SDK-AcapLib2
リリースノート
(AWP-ACAP-02/ALP-ACAP-02)

SDK-AcapLib2 リリースノート [AWP-ACAP-02/ALP-ACAP-02]

2011 年 4 月 11 日 M 版

Appendix A – APX-3313 コンフィグレーション形態について

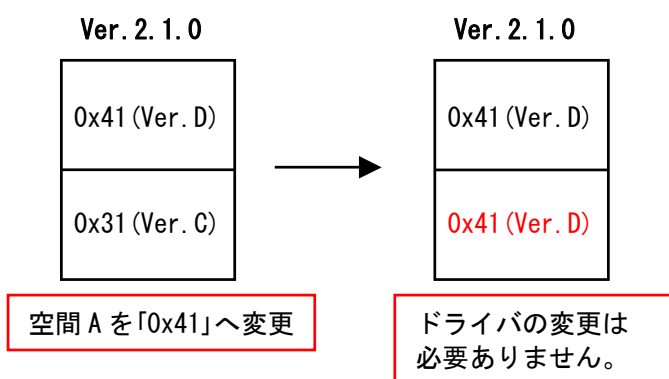
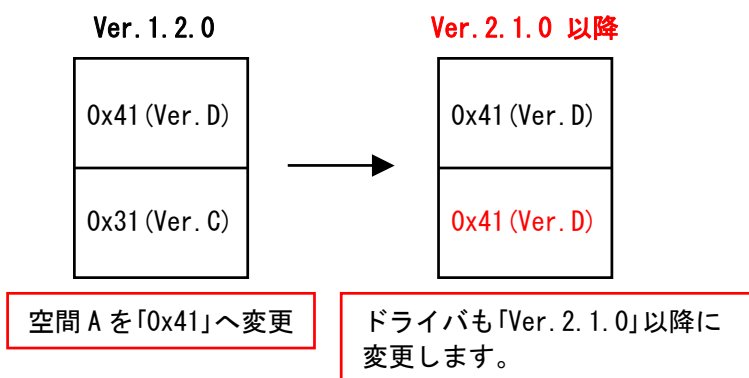
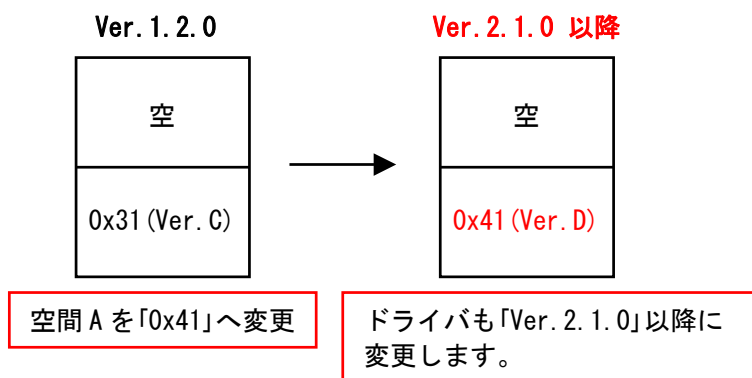
以下にコンフィグレーションデータの格納パターンと APX-3313 ドライババージョンの組み合わせによる動作に関して記載します。(太字は APX-3313 ドライババージョン)

空間 A が有効です。
「0x31」で使用します。

この状態は使用できません。
空間 A を「0x41」へ更新する必要があります。

空間 A が有効です。
「0x31」で使用します。

空間 B が有効です。
「0x41」で使用します。

前述した「Ap3313_ConfigTool.exe」にてコンフィグレーションデータを書き換える事ができます。
 ただし、書き換わる空間は「A」のみです。
 「0x41 (Ver. D)」以降に書き換えを行った場合の組み合わせの動作を記載します。
 (太字は APX-3313 ドライババージョン)
